Notificare urgentă în materie de siguranță în teren

Actualizare firmware pentru panoul detectorului sistemului de imagistică O2 O-arm™

Referință Medtronic: FA1542

Figura 1. Exemplu de artefacte de imagine ASIC. (a) Scanare 2D cu artefact dreptunghiular (b) Scanare 3D cu artefact inelar

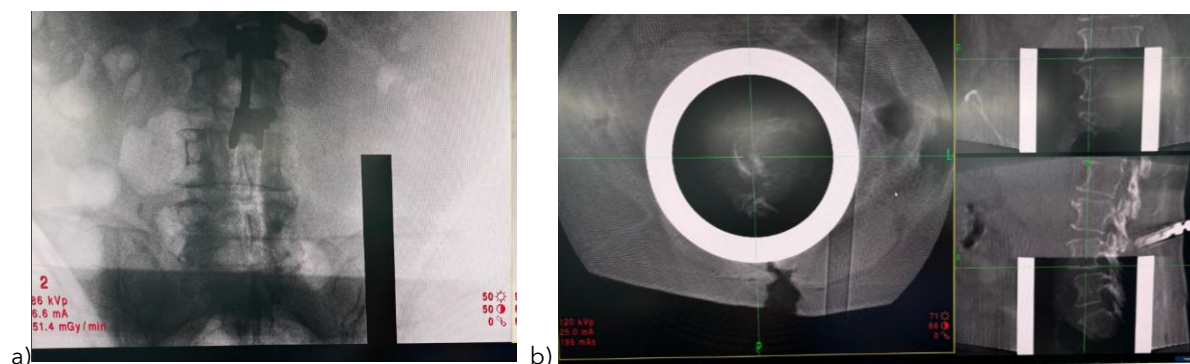
Medtronic a identificat posibilitatea apariției unor artefacte de imagine cauzate de o anomalie în firmware-ul pentru panoul detectorului sistemului de imagistică O2 O-arm™.

Problema apare ca un artefact atât în imaginile 2D, cât și în cele 3D și poate fi rezolvată prin repornirea sistemului. Dacă artefactul este prezent într-o imagine 2D și utilizatorul trece la o scanare 3D fără a reporni sistemul, artefactul va persista în imaginile 3D așa cum se ilustrează în imaginile din Figura 1 de mai jos.

- Un inginer de service pe teren Medtronic va contacta unitatea dvs. pentru a programa o oră pentru actualizarea firmware-ului sistemului dvs., pentru a rezolva permanent această problemă.
